onderwerp: eigen aanlegsteigerkje

onderwerp: Steigerijf / instapplaats

Gewijzigd planvoorstel voor een nieuw gedeelte h.h. schoeiing en een kanosteigertje bij / op het terrein van P. Romijn en N. Ael. resp. Engherzandweg 5 en 6 te Linschoten, en daarmee het realiseren van een bredere berm.

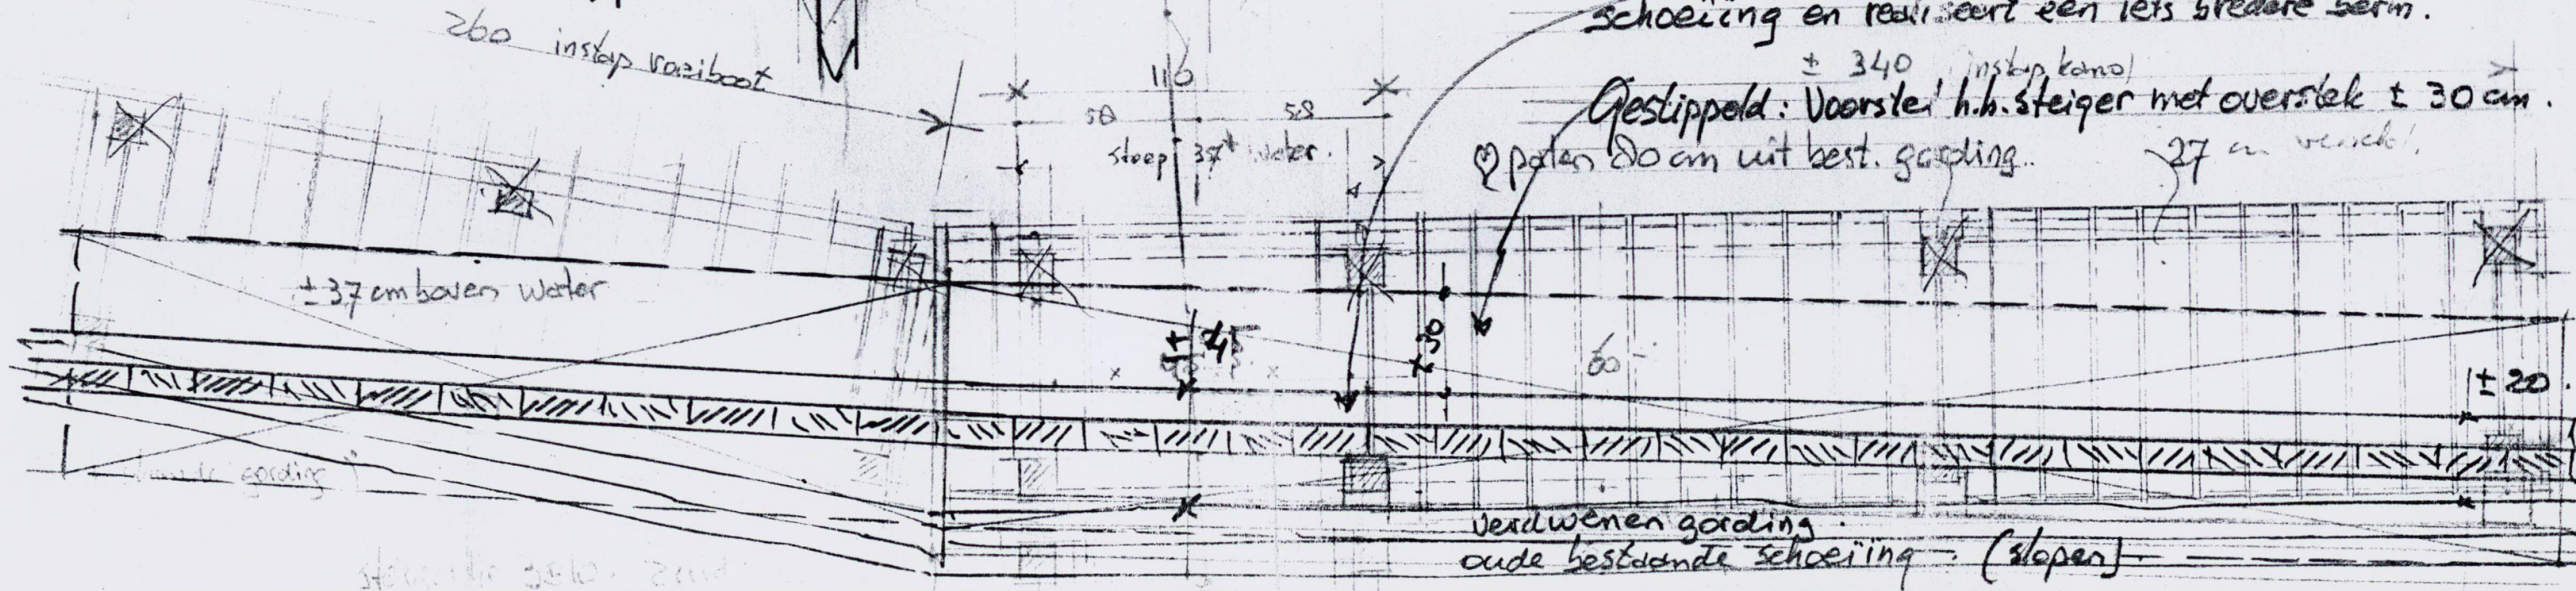
Hierna heb ik een gewijzigde aanvraag ingediend met schets 2/02 07
 en hierop ingetkend wat een oplossing zou kunnen zijn, waarbij er
 een „overstek“ zou ontstaan van \pm 30 cm.

Voorstel: waterschap vernieuwt de schoeiing en realiseert een iets bredere berm.

± 340 instap kanaal
gestippeld: Voorstel h.h. steiger met overslek ± 30 cm.
palen 80 cm uit best. gording. 27 m verrek.

Ik heb de plannen al gezien en bij u blijft de berm ongeveer hetzelfde als hij nu is. De berm wordt dus niet verbreed en dat is dan ook de reden dat wij een steigertje kunnen toestaan met een overstek over het water van maximaal 0,25 meter.
